Vysvětlení a změna zadávacích podmínek

Název veřejné zakázky:	Nemocnice Třebíč – Parkovací dům
Předmět veřejné zakázky:	stavební práce

Příklady navigačních panelů

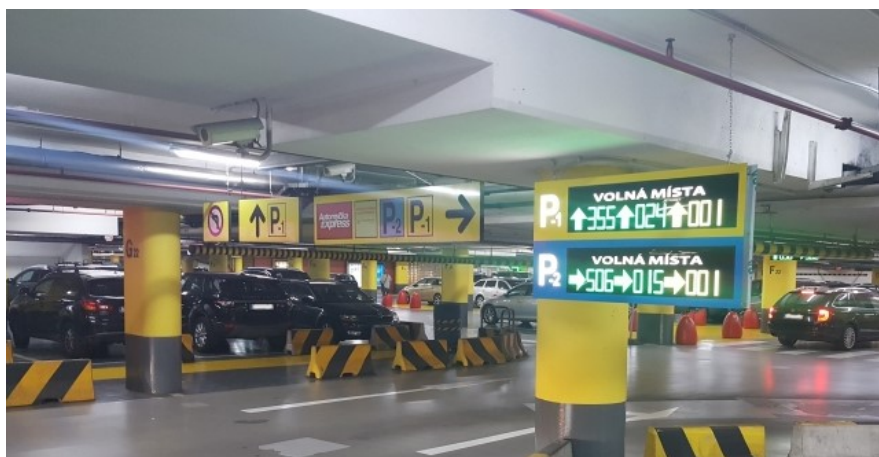
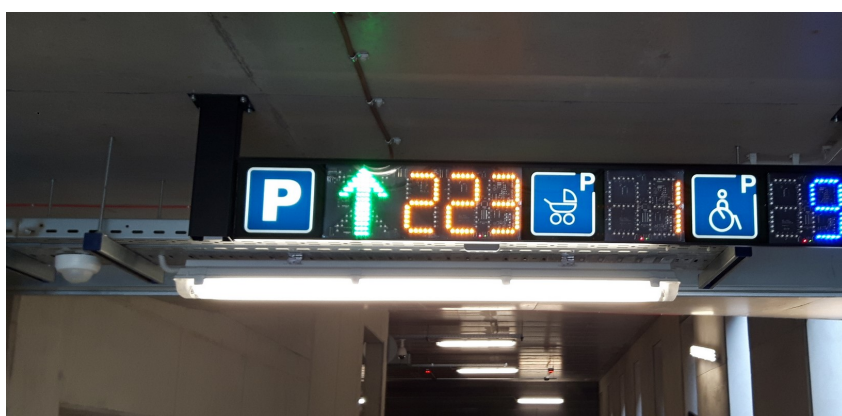
Jakým způsobem má fungovat systém zobrazení volných míst, podle čeho má systém volné místo počítat. V TZ je informace, že přímé navádění na volné místo není navrženo, v rámci jednotlivých pater jsou jen displeje VOLNO/OBSAZENO (dle VV celkem 17ks).

Na základě čeho bude zobrazovač v daném poschodí zobrazovat údaj zda je volno nebo obsazeno, proč je v daném patře zamýšleno více zobrazovačů, jak a co budou zobrazovat?

Světelné LED panely uvedené v dokumentaci pod označením ES02.03 mají plnit minimální funkce uvedené v technické zprávě:

Navigační panel – požadované minimální funkce:

- Zobrazení počtu volných parkovacích míst v úrovni a na vyšších úrovních
- Navigační informace pro pěší např. východ/parkovací úroveň apod. formou podsvícených piktogramů
- Zobrazení času, teploty

Více panelů na patře je navrženo z důvodu, že nemají plnit jen zobrazení počtu volných míst, ale plní i navigační funkci pro osoby pohybující se v prostoru. Tedy jejich směřování do schodišťových prostor, zobrazení času, teploty apod. Systém odečítání počtu volných míst není blíže specifikován. Údaje se předpokládají odečítat pomocí vjezdové/výjezdové brány a průjezdů po jednotlivých rampách např. s využitím pohybových čidel osvětlení, či kamerového systému.
